église *Saint-Martin d'Hébêcrevon*

Commune de THEREVAL

Compte-rendu d'observation

Visite du 21 DECEMBRE 2017

Vue intérieure de l'église. A noter la conception architecturale retenue par le projet de reconstruction qui rendrait quasiment indépendant le bas-côté Nord du vaisseau de nef...

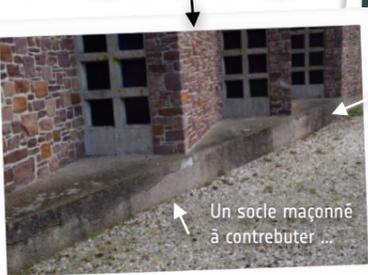
L'église *Saint-Martin* présente un état de conservation relativement aléatoire. L'équilibre sanitaire de l'édifice est mis à défaut, localement, sur certaines parties. L'étanchéité des parties hautes semble éprouver l'endurance du temps. Les pieds de murs semblent également avoir particulièrement été fragilisés par des décaissements de sols aux abords directs de l'édifice, notamment sur sa partie méridionale. Avec le projet de reconstruction, l'aménagement du cimetière a défait les profils de terrain d'origine laissant place à des effets de cuvettes et de contre-pente renvoyant systématiquement les eaux de pluie vers le bâtiment. De plus, le « socle » maçonné de la façade à redans *Sud* n'est pas contretuté par la masse de terre végétale qui a été supprimée (visiblement à la reconstruction de l'édifice) et révèle aujourd'hui, localement, de potentielles fragilités pour l'équilibre structurel des maçonneries. Il ne semble pas exister de drainage opérant sur la périphérie de l'édifice ; phénomène particulièrement aggravant pour l'état sanitaire du chevet de l'édifice où les couvertures sont en égouts libres déversant de façon récurrente les eaux de pluie en pied de bâtiment. Compte tenu des pathologies observées sur l'édifice, l'enclos du cimetière appelle à renouer avec son caractère d'origine en favorisant des parterres enherbés et en s'autorisant l'apport de végétaux à l'image d'un parc ou d'un jardin.

Vue extraite d'un petit film réalisé par l'entreprise *COTENTIN DRONE* sur l'église *Saint-Martin d'Hébécrevon* à l'initiative du c.a.u.e. de la *Manche* autour de la découverte ou re-découverte des églises de la *Reconstruction* du département de la *Manche*.

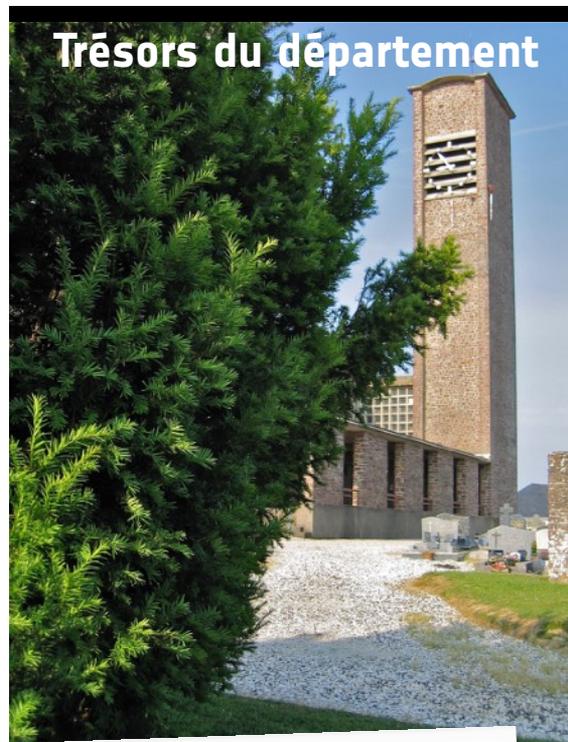
Des interventions sur les extérieurs sont à prévoir afin d'assurer les conditions de bonne préservation de l'église. Au-delà du bâtiment, c'est également l'ensemble de l'enclos et le paysage du cimetière qui sont concernés. Cette vue prise par un drone (*Cotentin Drone*) illustre une vision d'ensemble permettant d'envisager un travail sur les extérieurs avec des enjeux paysagers et urbains forts. La question posée aujourd'hui sur l'état de conservation de l'église demeure probablement une opportunité pour permettre une re-qualification de cette partie du bourg. Pour ces raisons, le recours à des professionnels tels qu'un architecte et un paysagiste-concepteur pourrait être bénéfique et profitable.
